Oggetto: Osservazioni al progetto "Rifacimento invaso sul Torrente Sessera in sostituzione dell'esistente per il superamento delle crisi

OGGETTO: Osservazioni al Progetto di “Rifacimento invaso sul Torrente Sessera in sostituzione dell’esistente per il superamento delle crisi idriche ricorrenti, il miglioramento dell’efficienza idrica degli invasi sui Torrenti Ravasanella ed Ostola, la valorizzazione ambientale del territorio” – Progetto base e addendum

Osservazioni

Di seguito viene riportata una cartografia con la rappresentazione dell'intera rete in progetto

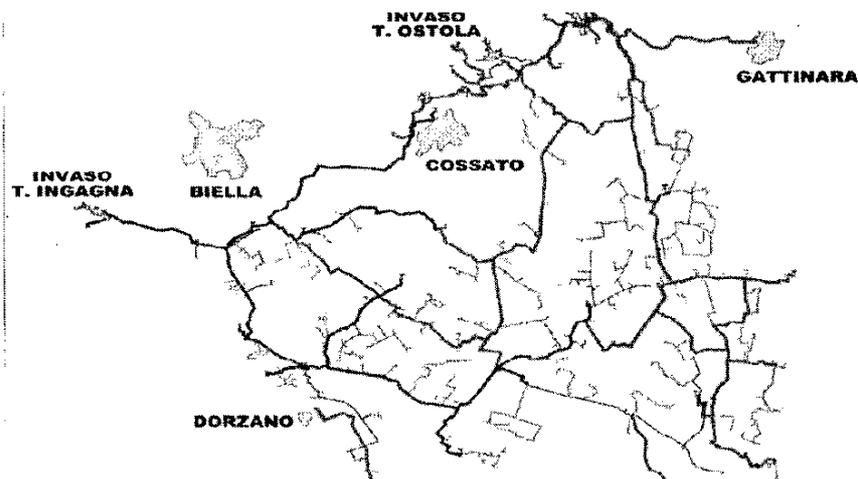
Dalla cartina allegata al progetto non sembra che il sito di Dorzano sia connesso con la condotta in arrivo dall'Inganga.

Considerato che da "RII" Relazione tecnica pag. 26 - si afferma che è in fase di progettazione esecutiva il collegamento tra la diga Ingagna - Dorzano e gli impianti di irrigazioni nel territorio di Cossano e Moncrivello. Non è stata verificata la congruità e la compatibilità con il presente progetto, considerando che se la prima opera non verrà realizzata decadrà anche quella in oggetto, oppure, se verrà autorizzata la prima e non la seconda, la prima sarà comunque sovradimensionata. **Si richiede che i due progetti vengano esaminati globalmente.**
